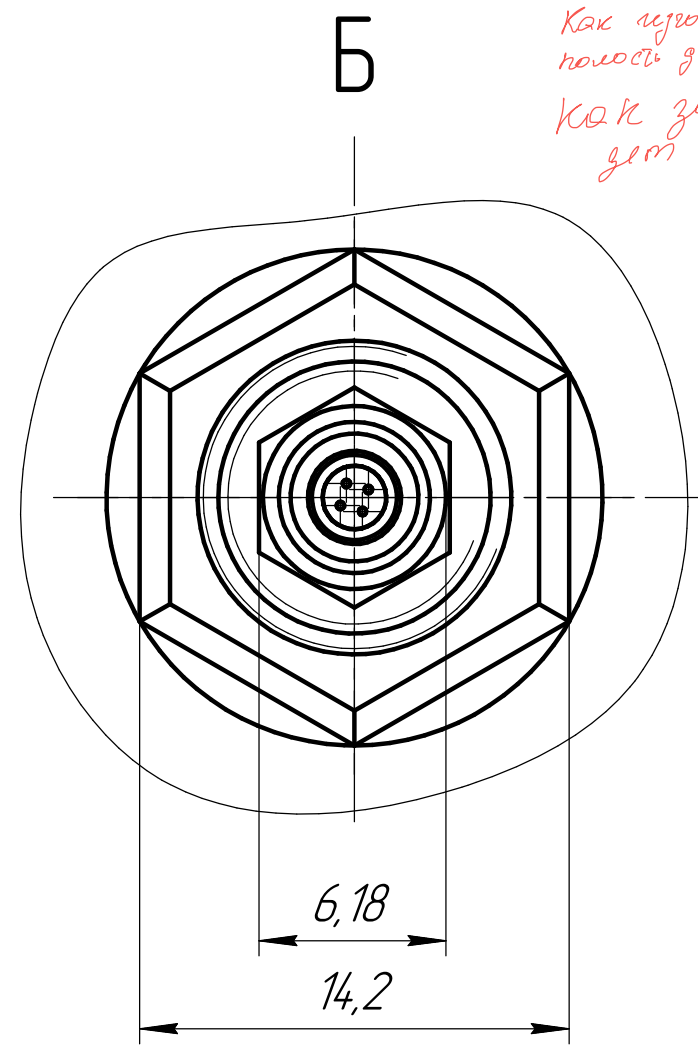
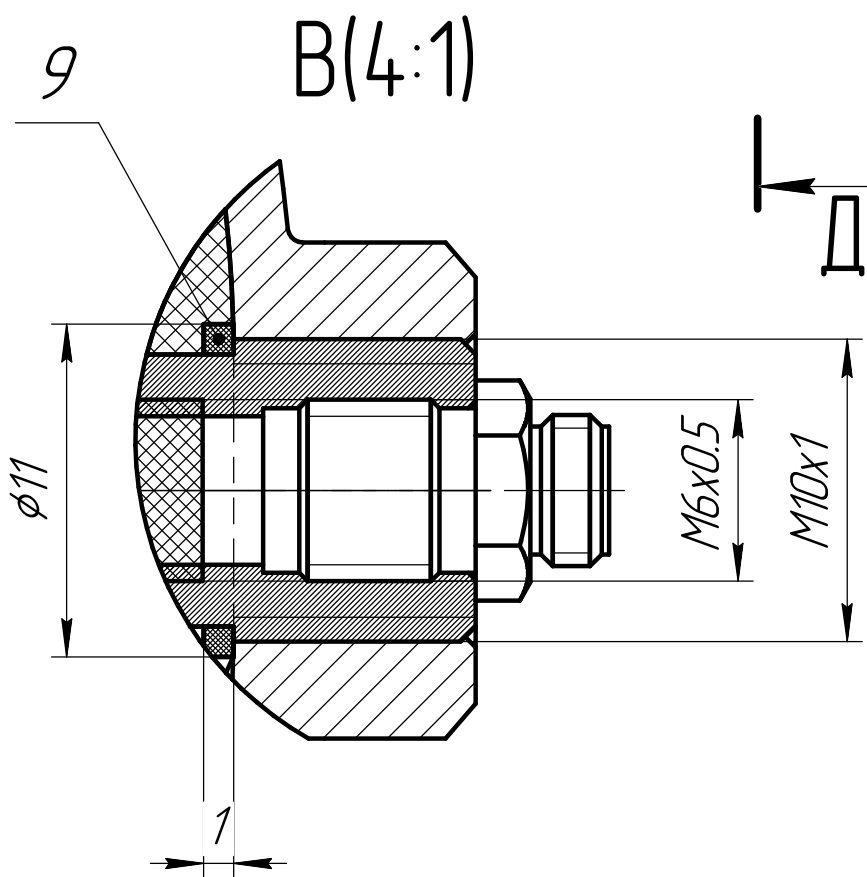
так это две детали
или одна?

не исправлено!

деталь 4 не может
быть вставлена в дет. 3.

как изготовить внутр.
полость дет. 4?

как закрепить
дет. 12?
